Giudizio n° 3496 del 09/09/2021

Ditta Proponente: Cogesa S.p.A.

Oggetto: Progetto di variante sostanziale all'A.I.A. n. 9/11 del 9/12/2011

Tipo procedimento: Valutazione di Impatto Ambientale ai sensi dell'art. 27 bis del D.Lgs 152/06 e ss.mm.ii.

Fig. 1: ubicazione delle sorgenti emissive

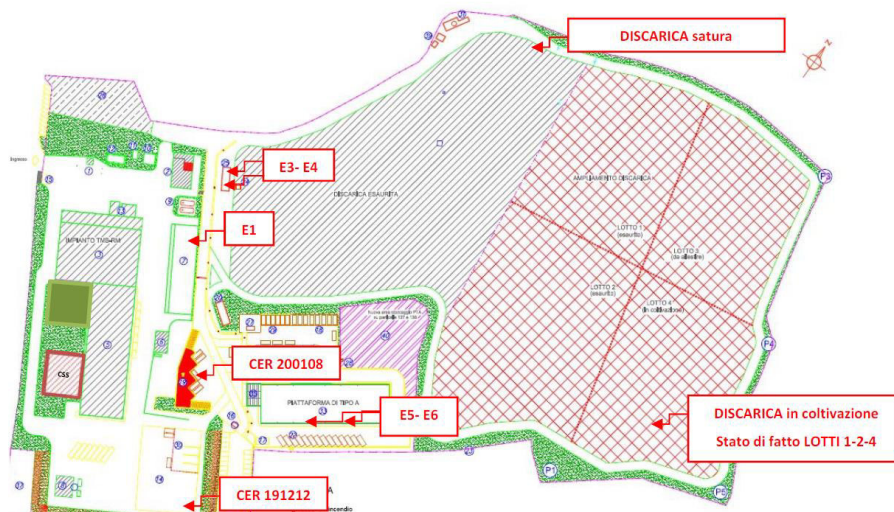
- 3) Approfondimenti rispetto alle emissioni in atmosfera con uno studio di potenziale impatto odorigeno, una valutazione dell’impatto derivante dall’eventuale aumento del traffico nonché una valutazione più approfondita dell’impatto sulla qualità dell’aria dovuto all’incremento delle emissioni in atmosfera (es. linea del CSS, triturazione del legno, etc.)

Secondo quanto riportato nel documento denominato *Simulazione di dispersione e ricaduta al suolo degli inquinanti e delle emissioni odorigene immessi in atmosfera dagli impianti nello stato di fatto e nello stato di progetto*, datato 19.05.2021, lo studio ha lo scopo di produrre, relativamente alla situazione attuale e alla situazione di progetto, una valutazione di impatto olfattivo tramite simulazione di dispersione delle emissioni odorigene e una valutazione delle ricadute dei principali inquinanti emessi dalle sorgenti considerate nell’area circostante l’impianto stesso. L’impatto delle emissioni odorigene in atmosfera e la valutazione della ricaduta degli inquinanti sono stati determinati tramite l’applicazione di un modello di dispersione atmosferica, denominato CALPUFF. La simulazione di dispersione è stata effettuata su un’area di 15 x 15 Km centrata sull’area di pertinenza COGESA S.p.A. e il modello matematico ha calcolato le concentrazioni al suolo in ciascuno dei punti di intersezione di un reticolo cartesiano costituito da celle quadrate di 300 m x 300 m, che ricopre l’intera area della simulazione. Le concentrazioni sono state calcolate, a due metri di altezza rispetto al suolo, anche in corrispondenza di alcuni recettori discreti, introdotti in corrispondenza delle strutture più prossime all’area di pertinenza dell’impianto, e in corrispondenza dei principali centri abitati presenti all’interno del dominio di simulazione.

- È stata considerata la Sorgente diffusa (non convogliata) areale: DISCARICA IN COLTIVAZIONE (Lotti 1, 2, 3 e 4 nello stato di progetto) in luogo della Sorgente diffusa (non convogliata) areale: DISCARICA IN COLTIVAZIONE (Lotti 1, 2, 4 nello stato di fatto);
- Non è stata considerata la Sorgente diffusa (non convogliata) areale: CUMULO DI SOVVALLO (CER 191212) in quanto la ditta ha in programma di eliminare completamente il cumulo di sovralloro provvedendo al carico dello stesso direttamente dall’impianto all’interno dei cassoni o sponda mobile per il trasferimento presso gli impianti terzi;

Fig. 3: stato di fatto e stato di progetto

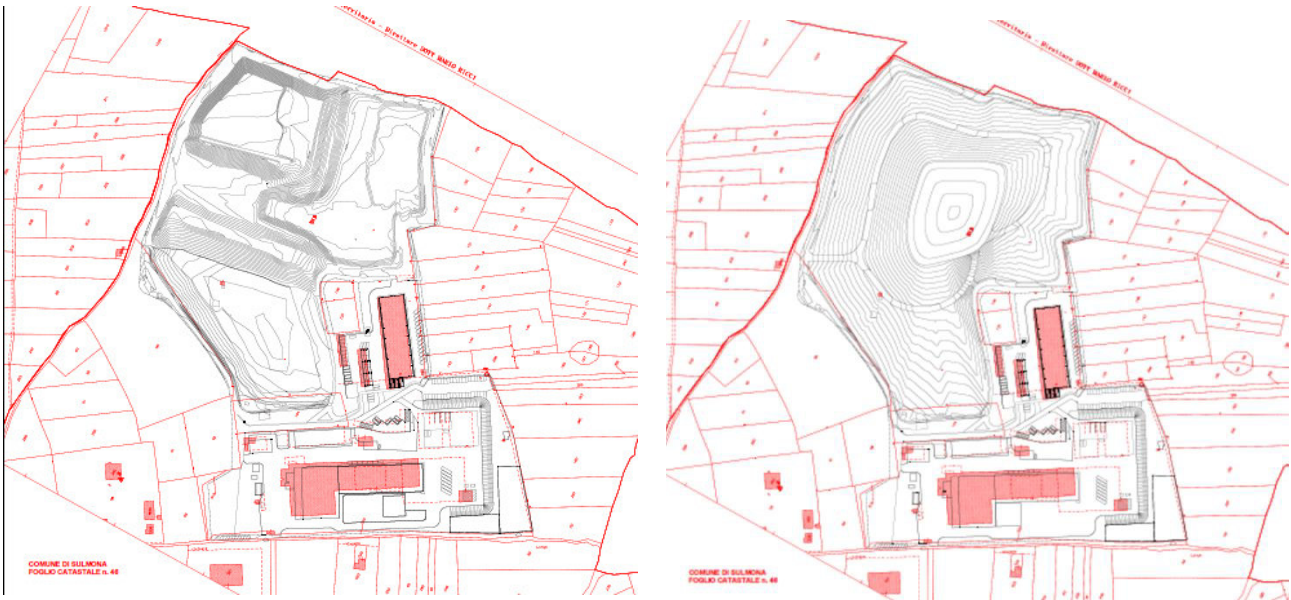
- 6) Planimetria dell’impianto, su carta catastale, con l’indicazione della configurazione dello stato di fatto e di quello di progetto

La ditta all’interno delle cartelle denominata A.7 e A.8, ha pubblicato le seguenti planimetrie, di cui si riporta uno stralcio, estratte rispettivamente dalla tavola T. 7 – Planimetria stato di fatto con sovrapposizione catastale e tavola T. 8- Planimetria stato di progetto con sovrapposizione catastale.

Fig. 4: planimetria con distanze

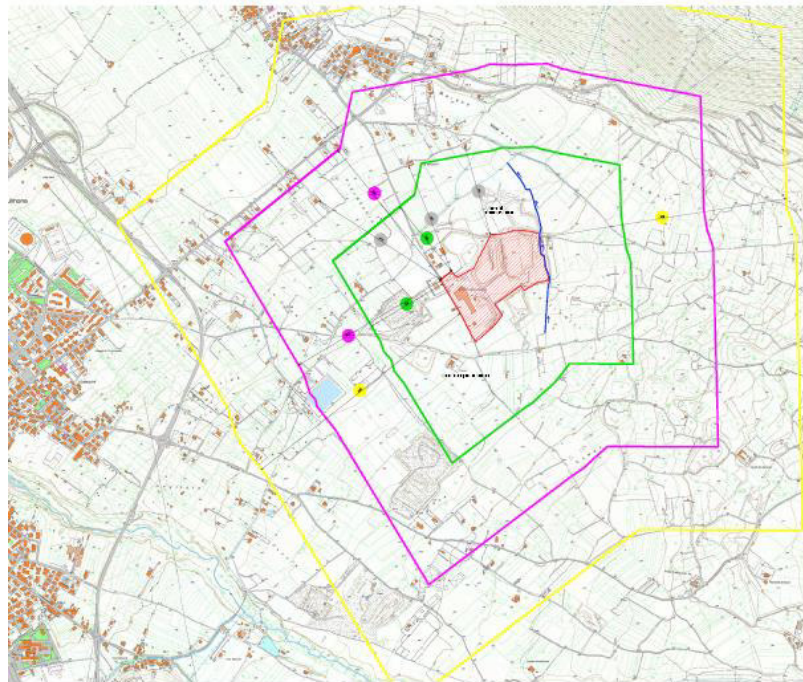
- 7) Planimetrie, in scala adeguata, con l’indicazione della distanza dell’impianto dalle case sparse e dal canale consortile denominato “La Porta”

La ditta all’interno della cartella denominata A.9, ha pubblicato la tavola T9-Planimetria con distanze dell’impianto dalle case sparse e dal canale consortile “LA PORTA”:

Fig. 6: schema a blocchi della linea di trattamento

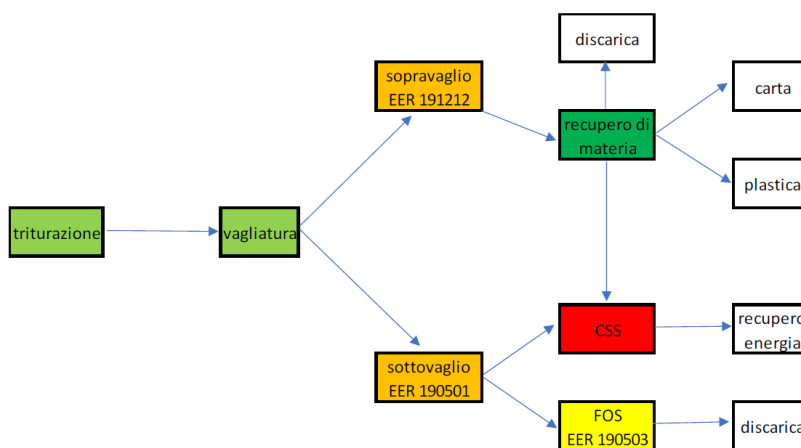
9) Descrizione per l’impianto di produzione del CSS Combustibile (R3) e per la linea di recupero materia (R13), del flusso dei rifiuti in ingresso (es: trattamento previsto per codice EER, oppure per tipologia di rifiuti, ecc)

Il tecnico dichiara che la ditta è titolare di un finanziamento destinato al revamping dell’impianto di trattamento meccanico e biologico per il quale si propone di convertire l’attuale attività di **D8** in attività di recupero **R3** ed **R13** introducendo una linea di recupero di materia, ovvero carta e plastica da avviare a recupero, e trasformando la linea di produzione di CDR, autorizzata, in una linea di produzione di CSS combustibile per il recupero di energia e lasciando invariata la linea esistente di produzione della FOS che sarà impiegata in modo marginale. Ciò permette anche un incremento della portata di rifiuti in ingresso all’impianto TMB che si attesterà a **200 t/giorno**, ma soprattutto la riduzione dei volumi di rifiuti da conferire in discarica. Si riporta, nel seguito, lo schema a blocchi della linea di trattamento in progetto:

Si dichiara che, al fine di stimare il quantitativo di rifiuto recuperabile, nei mesi di marzo e luglio 2020 sono state effettuate delle analisi merceologiche sul rifiuto in ingresso al TMB. Da tali analisi è risultato che la percentuale complessiva media di carta e plastica presente nel rifiuto indifferenziato è pari al **42,86%**. Di questa alta percentuale, però, solo una piccola parte può essere recuperata. Attestando in maniera precauzionale questa percentuale al 8% e applicandola ad un quantitativo di rifiuto in ingresso all’impianto TMB di 50.000 t/anno si stima che il quantitativo di carta e plastica recuperabili sia pari a **4.000 t/anno**. Applicando un rendimento dei selettori ottici pari al **80%** si ottiene un quantitativo a recupero pari a circa **3.000 t/anno**. Si riporta, nel seguito, il bilancio di materia dello stato di progetto:

Fig. 7: ubicazione delle sorgenti emmissive

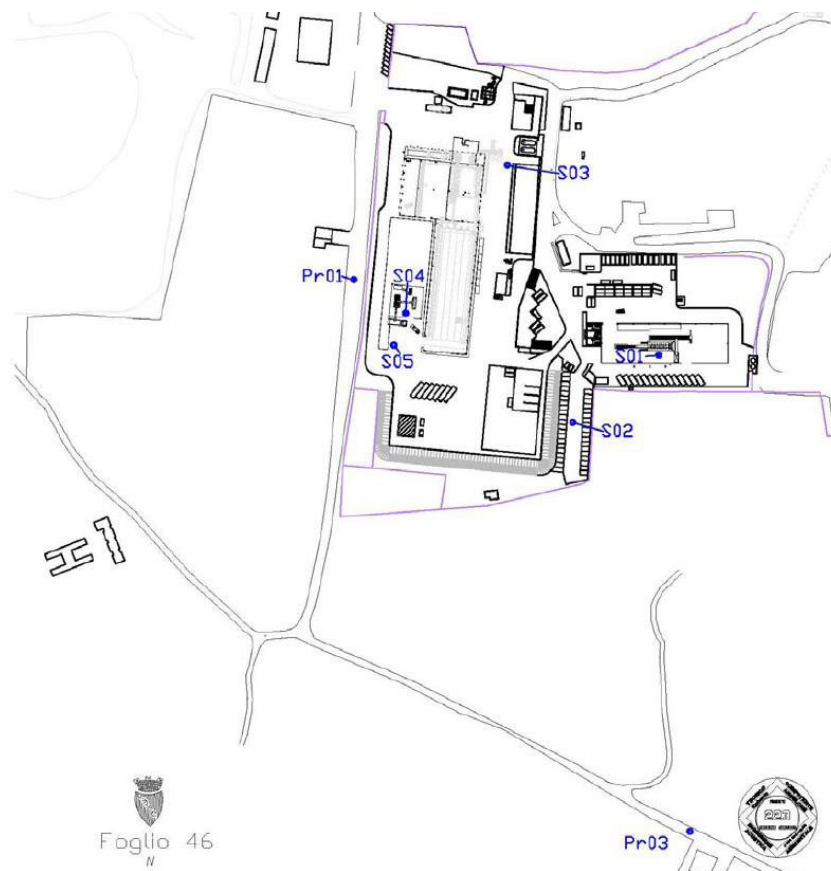
12) Relazione previsionale di impatto acustico estesa all’intero polo tecnologico

Secondo quanto riportato nel documento integrativo denominato *Relazione previsionale impatto acustico dell’intero complesso impiantistico*, il territorio del Comune di Sulmona (AQ) è stato acusticamente ripartito attraverso il piano di classificazione adottato ai sensi dell’art.6 della Legge Regionale del 17/07/2007 n°23 che ha giudicato la zona in cui è collocata l’attività in oggetto ricadente in *Classe acustica IV – area di tipo misto*. Lo stato di emissione del rumore dell’impianto è stato caratterizzato attraverso una campagna di misure strumentali effettuata, nel periodo diurno, nelle date **14 - 16 - 17.04.2021**, riferite allo stato autorizzativo ante operam.

Ad esempio, in data 14.04.2021 è stata effettuata una misura presso il **recettore Pr01 (casa rurale)** ad *impianto CSS spento*, mentre, in data 16.04.2021 è stata effettuata una misura presso lo stesso recettore ad *impianto CSS acceso*.
